Zulassungszertifikat CH-P-16221-28

Ergänzung	**Betrieb des Messmittels mit zusätzlicher Mini-Slave-Cam für Heckaufnahmen**
zu Gegenstand	Überwachungssystem für Rotlicht und Geschwindigkeit mit digitaler Bilderfassung und Datenübertragung Gatso T-Series
Hersteller	**Gatsometer BV** NL-2003 EZ Haarlem
Antragsteller	**Gatsometer BV** NL-2003 EZ Haarlem
Ordnungsnummer	221, 28. Ergänzung
Zulassungszeichen	
Datum der Ergänzung	13 April 2021
Gültigkeit	Diese Ergänzung ist gültig bis zum Ablauf der Erstzulassung.

Beilage zu Zulassungszertifikat CH-P-16221-28

1. Betrieb des Messmittels mit zusätzlicher Mini-Slave-Cam für Heckaufnahmen

Einsatz des Messmittels mit Mini-Slave-Cam auf dem Stativ:

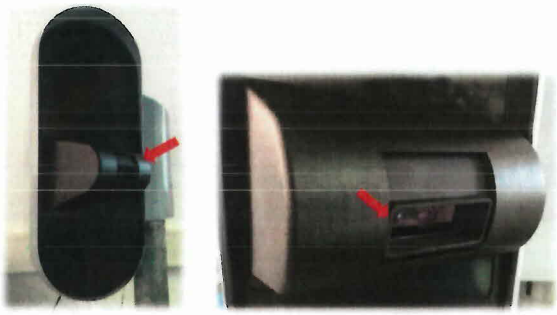
Das Überwachungssystem für Rotlicht und Geschwindigkeit Gatso T-Series kann ergänzend zur Basiszulassung und der entsprechenden Zulassungsnachträge mit einer zusätzlichen Mini-Slave-Cam für Heckaufnahmen betrieben werden.
